RESOLUCIÓN N° 03177 DE 2018
(26 DIC 2018)

"POR LA CUAL SE OTORGA PERMISO DE OCUPACIÓN DE CAUCE DE LAS OBRAS DE ALCANTARILLADO Y BOX COULVERT (TRAMO II), DENTRO DEL PROYECTO DE MEJORAMIENTO Y CONSTRUCCIÓN DE LA PRIMERA ETAPA EN PAVIMENTO FLEXIBLE DE LA VÍA QUE DE MONGUÍ CONDUCE A VILLA MARTÍN, Y DEL PARAJE EL DIAMANTE QUE CONDUCE HASTA LAS COMUNIDADES DE PARAVER, MORENO, LEJANO ORIENTE Y PUNTA SIERRA EN EL CORREGIMIENTO DE MONGUI, JURISDICCIÓN DEL DISTRITO DE RIOHACHA – LA GUAJIRA Y SE DICTAN OTRAS DISPOSICIONES".

Imagen satelital 1. Ubicación geográfica de la vía TRAMO I (Vía Terciaria que de Monguí conduce a Villa Martin), Jurisdicción Rural del Municipio de Riohacha / fuente Google Earth.- coordenadas geográficas Datum (186WGS1984) – obras de arte P8, P9, P10, P11, y P12 (Ver Tabla No 1 - GEOREFERNCIACION)

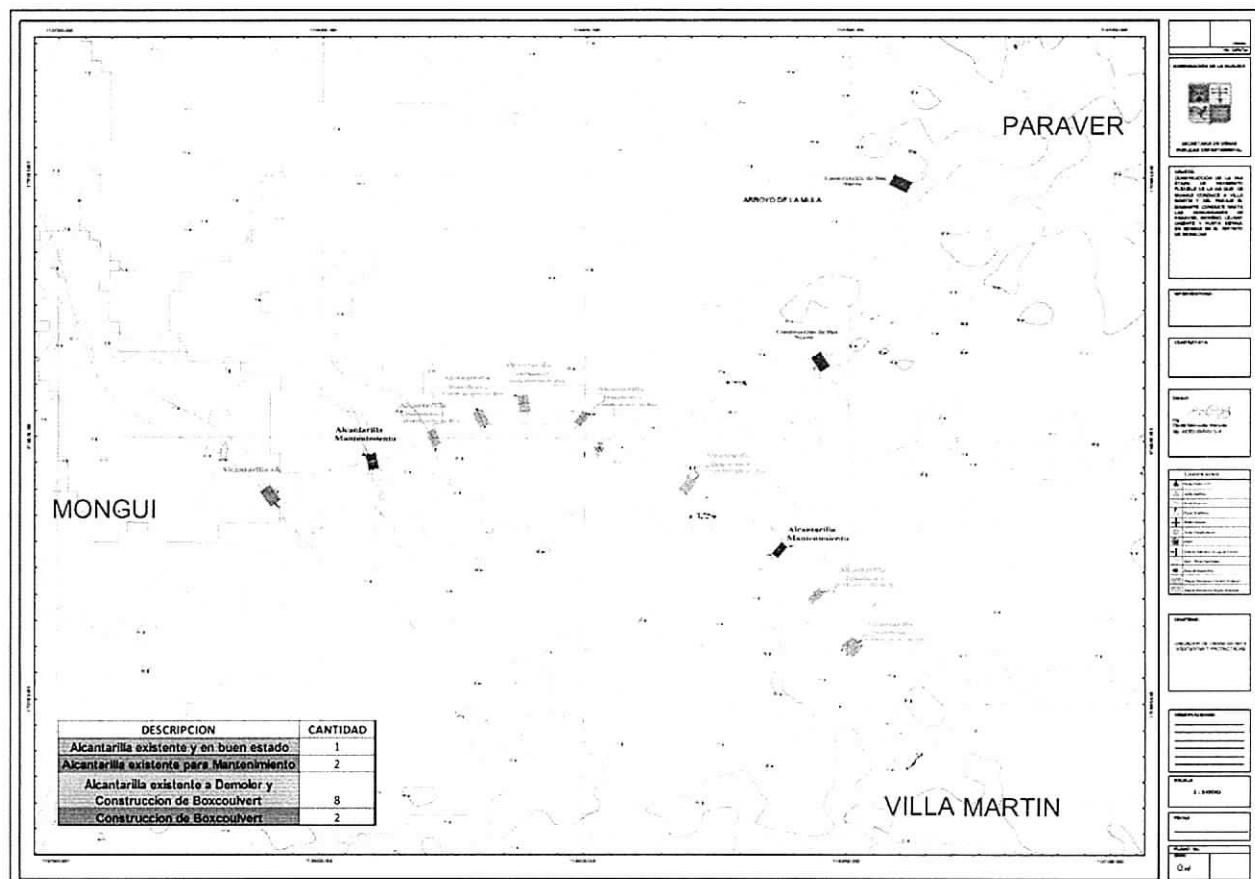
La construcción de la obra (Vía y Box Coulvert) se encuentra ubicada en la vía que de la troncal del caribe conduce a la Comunidad indígena Urina (Ver Imagen satelital 1)
